Spørsmål/tema som dukket opp på anbudsbeferingen 16.03.23:

Figuren nedenfor er tatt fra plan 1.etg (dvs planet under kjølerom/heimkunnskap):

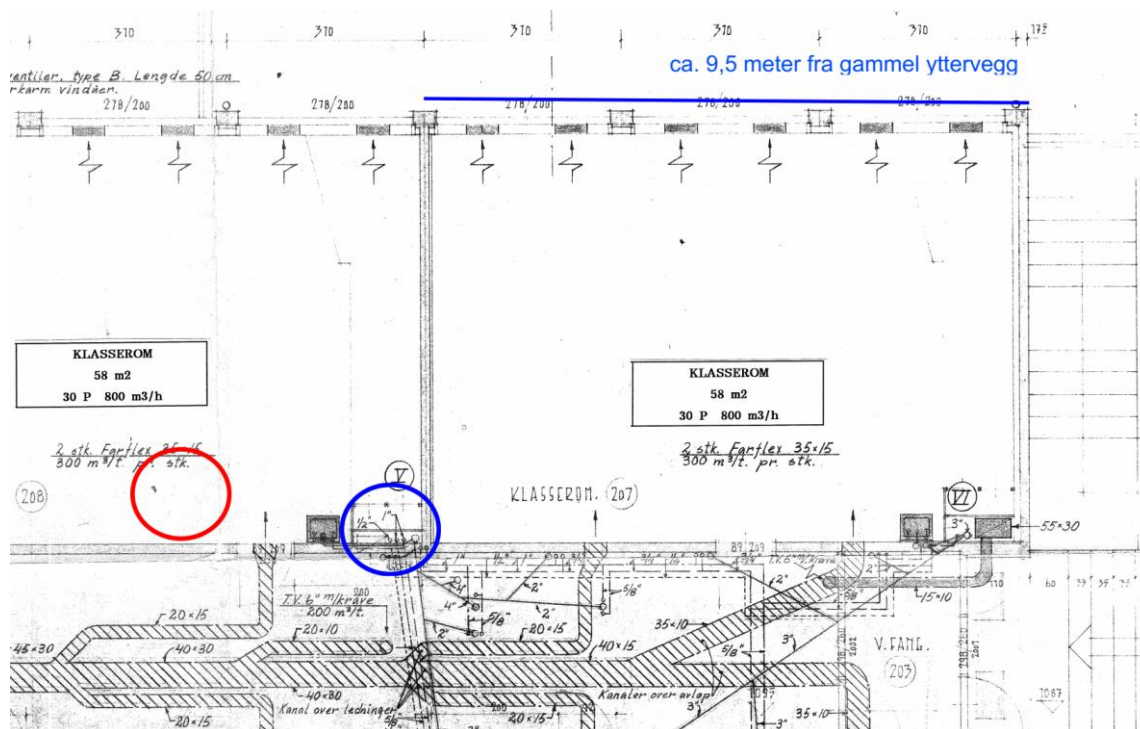
SPM5:

Påkobling avløp til ny HC-WC ved heimkunnskap. Her er det vanskelig å vite noe 100% før det åpnes opp. Vi antar likevel at nedløpet går i sjakt fra underetasjen og opp til etasjen over (det som heter første etasje). Fra tidligere jobber har vi sett at nedløp fra vask i øverste etasje (der ny HC-WC etableres) går gjennom dekket til etasjen der det henger over q-dekket. Vi antar at det er en mulighet for at avløpet gjør det samme.

Rød sirkel = Cirka plassering av ny HC-WC i 2.etg

Blå sirkel = Ca. plassering av rør i sjakt i klasserom i 1.etg (gjeldende plan).
